## 2013년 제9차 서울시민디자인위원회(제2실무위) 심의결과

# 제10차 서울시민디자인위원회(제2실무위) 심의결과

심의일자	2013. 3. 14(목). 14:00 ~ 16:30		
심의대상	지하1층, 지상3층(연면적 695㎡)		
안건명	고덕지구대 신축		
심의번호	10-1	심의결과	재심

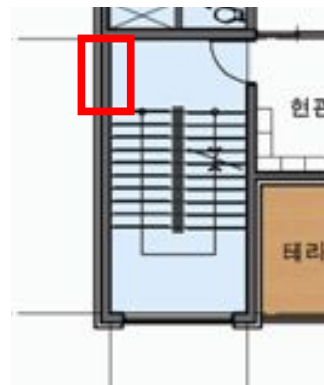
- 건물의 전체적인 매스가 인접하는 동사무소와 어울리지 못하고 무기고 등이 너무 돌출되어 있어 조정이 필요함(아래 이미지 참조).
- 여경휴게실은 식당을 거치지 않고 바로 들어갈 수 있도록 조정하되 옆의 휴게실과 연계되도록 하기 바람.
- 보조출입구 설치를 검토하기 바람.
- 계단실 측면에 창문을 두는 방안을 검토 바람.(아래 이미지 참조).
- 주차장 출입구의 폭이 비상시 차량 출입에 적절한지 확인하고 보도와 겹치는 부분의 재료도 적절한지 검토해보기 바람.
- 지하층은 보다 적극적으로 자연채광과 환기가 되도록 계획하기 바람.
- 진입구 정면에서 화장실이 보이지 않도록 평면계획을 조정하기 바람.
- 건축물의 매스가 연접한 대지의 주민센터와 어울리도록 하기 바람.

돌출적인 부분들

창호설치 검토
